Galet tendeur optimisé 55430

Information technique n° 1960

Seat: Cordoba, Ibiza
Volkswagen: Polo

1.4i 16V AFH

Fig. 1 : 55430 (vue de face)

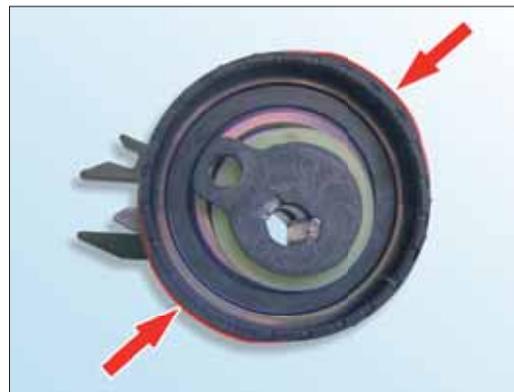
La surface de friction de forme atypique ne constitue pas un défaut de production !

Les repères rouges (fig. 1 et fig. 2, flèches) mettent en évidence les caractéristiques.

La surface de friction du galet tendeur présente des bossages dans le sens diagonal.
